## 改善箇所説明図

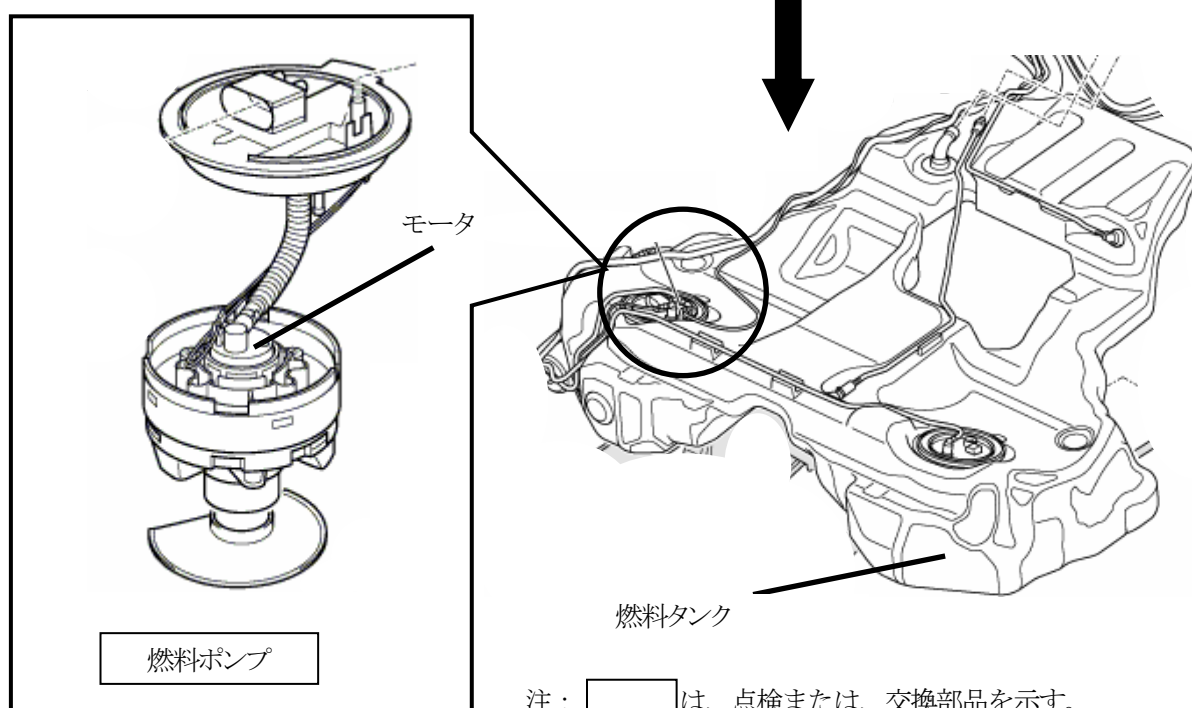
### 不具合発生箇所

燃料ポンプ内のモータにおいて、カーボンブラシの材質が不適切なため、カーボンブラシが早期に摩耗するものがある。そのため、そのまま使用を続けると摩耗が進行し、最悪の場合、燃料ポンプが作動しなくなり、原動機が停止して再始動不能となるおそれがある。

### 改善内容

全車両、燃料ポンプを点検し、該当するポンプが装着されている場合、良品と交換する。

識別： フューエルリッド内に黄色ペイント識別マークをつける。
